ZARZĄD MORSKICH PORTÓW SZCZECIN I ŚWINOUJŚCIE SPÓŁKA AKCYJNA

Nr referencyjny: OZ-092/3/IPU-7/2023

dotyczy: postępowania prowadzonego w trybie przetargu nieograniczonego na roboty budowlane na podstawie ustawy Prawo zamówień publicznych, pod nazwą **„Budowa zdolności przeładunkowej portu morskiego w Świnoujściu do obsługi potrzeb morskiej energetyki wiatrowej”**.

Zestaw 56

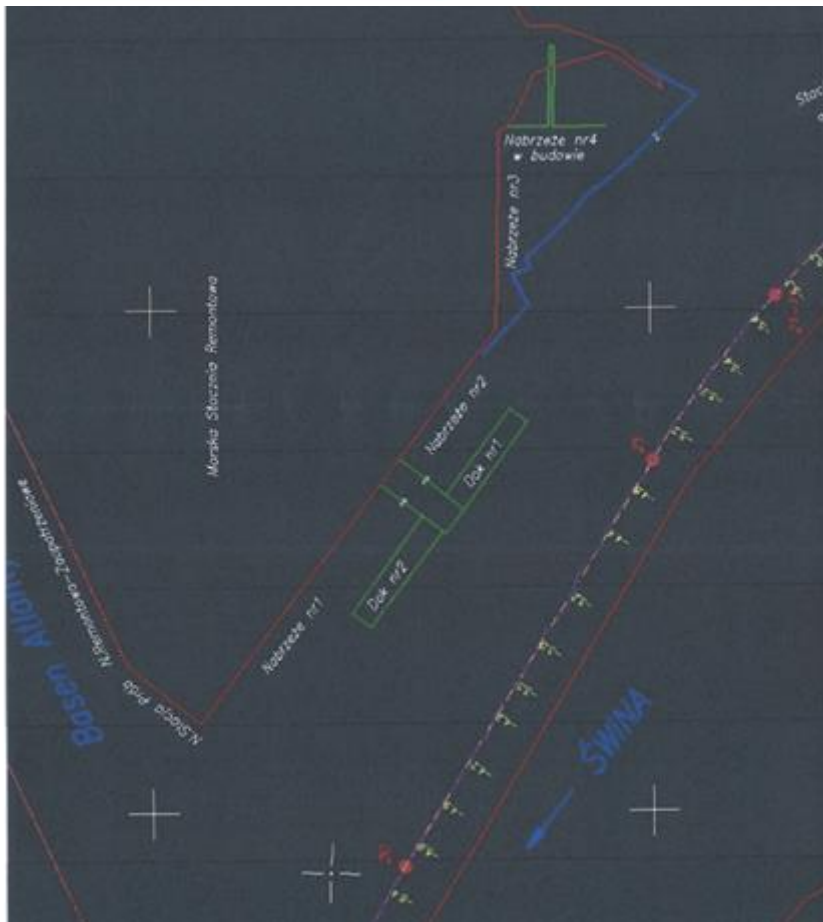
Pytanie nr 1

Czy w zakresie Inwestycji należy tylko zlikwidować istniejący kabel światłowodowy VTS? Jeśli tak, prosimy o udostępnienie dokumentacji określającej zakres demontażu. Brak dokumentacji udostępnionej przez Zamawiającego spowoduje uniemożliwienie rzetelnej wyceny oraz pozostawi dowolność interpretacji przez potencjalnych Wykonawców co uniemożliwi zachowanie zasady uczciwej konkurencji i porównania ofert Wykonawców.

Pytanie nr 2

Prosimy o jasne sprecyzowanie jaki zakres prac należy przyjąć do wyceny w zakresie kabla światłowodowego VTS przy wykonaniu prac czerpalnych. Brak dokumentacji udostępnionej przez Zamawiającego spowoduje uniemożliwienie rzetelnej wyceny oraz pozostawi dowolność interpretacji przez potencjalnych Wykonawców co uniemożliwi zachowanie zasady uczciwej konkurencji i porównania ofert Wykonawców.

W dniu przebiega trasa kabla światłowodowego VTS (widoczna na mapie do celów projektowych). Kabel jest we władaniu Urzędu Morskiego w Szczecinie. Kabel zostanie wyłączony przed rozpoczęciem robót czerpalnych. Rzędne kabla zgodnie z poniższym rysunkiem otrzymany od Urzędu Morskiego pismem nr EŁ-II.4130.1.12.22.SC(5) z dnia 14.11.2022 w sprawie warunków technicznych przełożenia kabla światłowodowego VTS w rejonie projektowanego Terminalu Instalacyjnego w Świnoujściu.

Usunięcie kabla na odcinku robót czerpalnych należy uwzględnić w kosztach robót czerpalnych.

W dnie przebiega trasa kabla światłowodowego VTS (widoczna na mapie do celów projektowych). Kabel jest we władaniu Urzędu Morskiego w Szczecinie. Kabel zostanie wyłączony przed rozpoczęciem robót czerpalnych. Rzędne kabla zgodnie z poniższym rysunkiem otrzymany od Urzędu Morskiego

pismem nr EŁ-II.4130.1.12.22.SC(5) z dnia 14.11.2022 w sprawie warunków technicznych przełożenia kabla światłowodowego VTS w rejonie projektowanego Terminalu Instalacyjnego w Świnoujściu.

Usunięcie kabla na odcinku robót czerpalnych należy uwzględnić w kosztach robót czerpalnych.
